Rapport de contrôle d'installations électriques à basse et à très basse tension

RÉF. 72/2025/114389/01:2

DATE DU CONTRÔLE 22/08/2025 (9:15 - 10:00)
 ADRESSE DU CONTRÔLE Rue de la Brousse 5 - 4600 Visé

Adresse de l'installation	Rue de la Brousse 5 - 4600 Visé
Type de locaux	Unité d'habitation (maison)
Objet du contrôle	Demande dans le cadre d'une vente
Propriétaire	
Responsable des travaux	non communiqué
Dérogations applicables/appliquées	Installations électriques domestiques ancien RGIE (8.2.2.)

Schéma(s) unifilaire(s) de l'installation

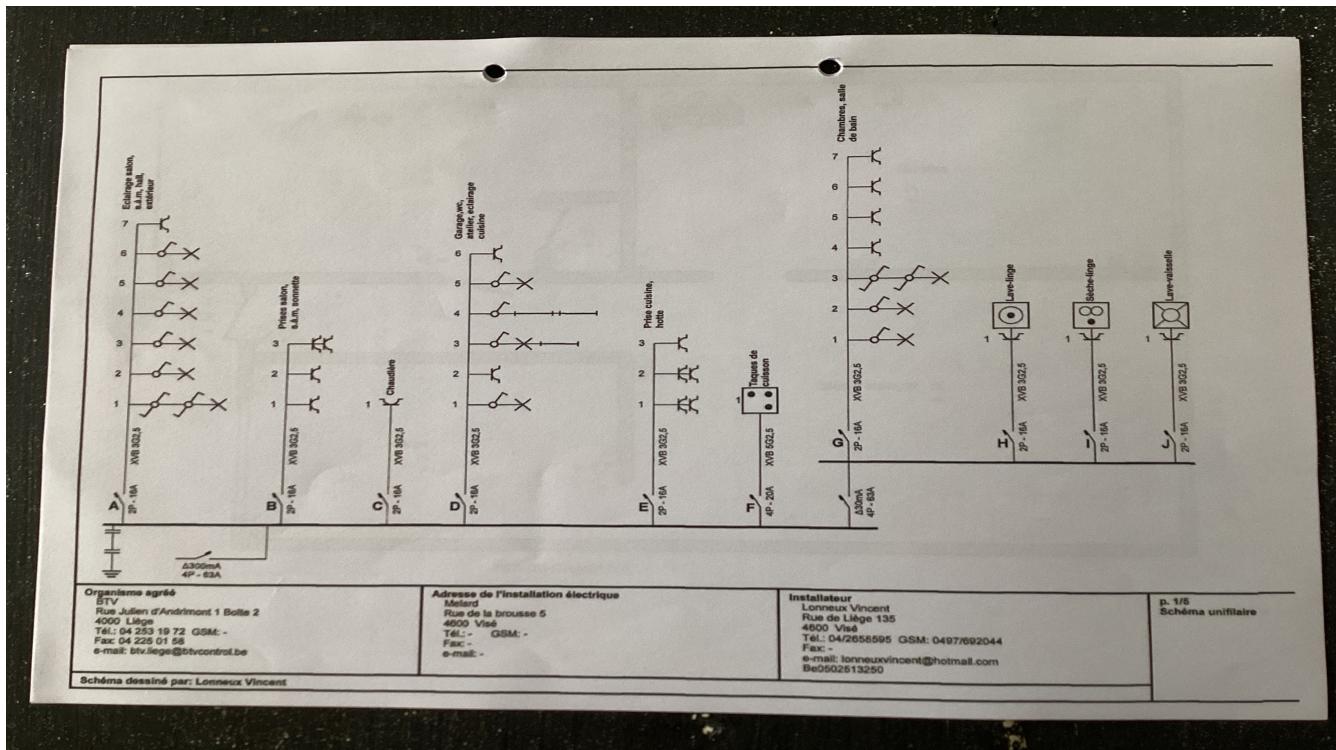
- Les schémas unifilaires et plans de position ne correspondent pas à la réalité. - 3.1.2.;6.4.6.;6.5.7.;9.1.2.
- Raccordements et assemblage, les connexions ou dérivations des câbles ne sont pas effectués en conformité avec les règles de l'art, elles doivent être réalisées dans des boîtes de dérivation, des tableaux, aux bornes des interrupteurs ou des prises de courant ou dans les appareils d'éclairage. Les boîtes d'encastrement des prises et interrupteurs doivent être suffisamment larges pour y réaliser facilement les connexions. - 5.2.6.1

- N'est pas renseigné sur les schémas unifilaires et plans de position l'adresse de l'installation, les coordonnées du responsable des travaux et du propriétaire. Ces derniers devront signer et dater ces schémas. - 3.1.2.;6.4.6.;6.5.7.;9.1.2.

- Les plans et schémas seront à adapter en fonction des travaux de mise en conformité qui seront réalisés.
- Les schémas unifilaires et plans de position doivent renseigner l'adresse de l'installation, les coordonnées du responsable des travaux et du propriétaire. Ces derniers devront signer et dater ces schémas.
